No.GHD111264  
 2011年1月11日  
 コーセル株式会社  
 VS開発部  
 部長 石井 政則

## Gシリーズ OVユニット リニューアル品リリースのご案内

Gシリーズ OVユニット : G-OV-1-□V (4機種:5V、12V、15V、24V)

図3.2 リニューアル品外形図

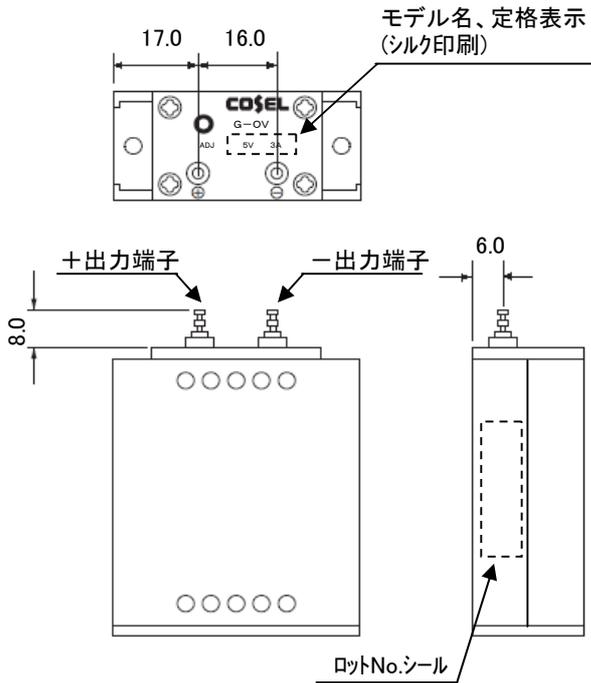
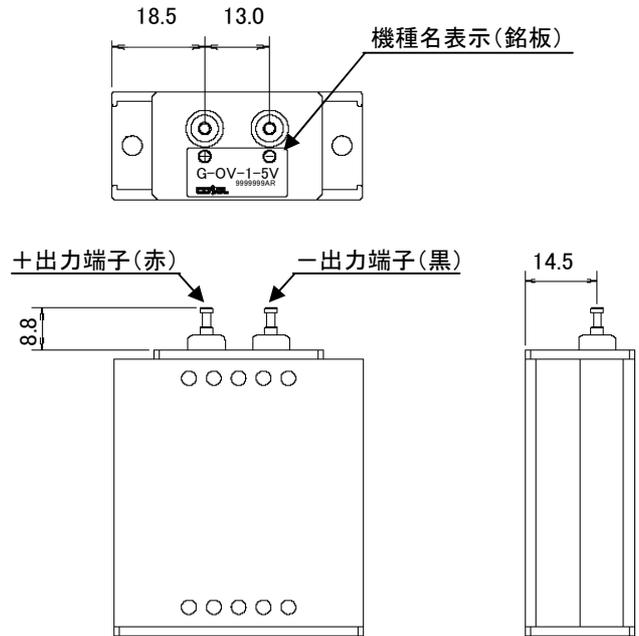
項番	項目	仕様変更	従来品	リニューアル品	備考
1	RoHS対応		未対応	対応(ロットNo.末尾にR表示)	市場要求に対応 (化粧箱にRoHS表示)
2	使用はんだ		共晶はんだ	鉛フリーはんだ	
3	機種名 表示内容		モデル名、定格 (例:G-OV、5V 3A)	機種名 (例:G-OV-1-5V)	
4	機種名・端子名 表示方法		板金シルク表示	銘板表示	写真3.1、3.2参照
5	ロットNo.表示方法		紙シールに個別表示	機種銘板内に表示	銘板の統一化のため 写真3.1、3.2参照
6	OV動作値調整用 ボリューム		あり(フロント面)	削除	弊社調整用
7	製品外形	○	外形寸法 端子高さが0.8mm高くなる 図3.1、図3.2参照		
8	端子位置	○	端子位置、端子間隔 変更 図3.1、図3.2参照		
9	端子形状		FT-55-226(ミライアル製)	TJ-B-10(サトーパーツ製)	入手性向上のため
10	基板		PE-1(紙エポキシ)、片面	CEM-3、両面	信頼性向上のため

外形寸法変更箇所を、図3.1,図3.2に示します。

写真3.2 リニューアル品写真

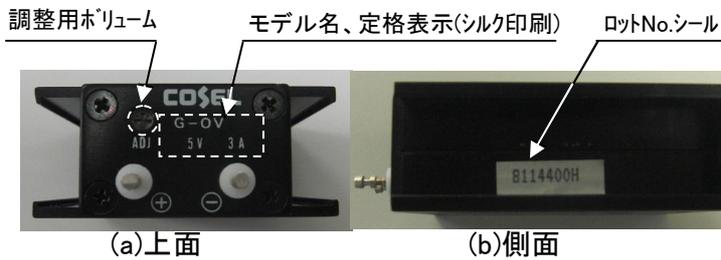
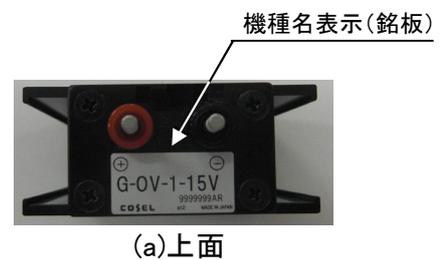
外観を写真3.1,写真3.2に示します。
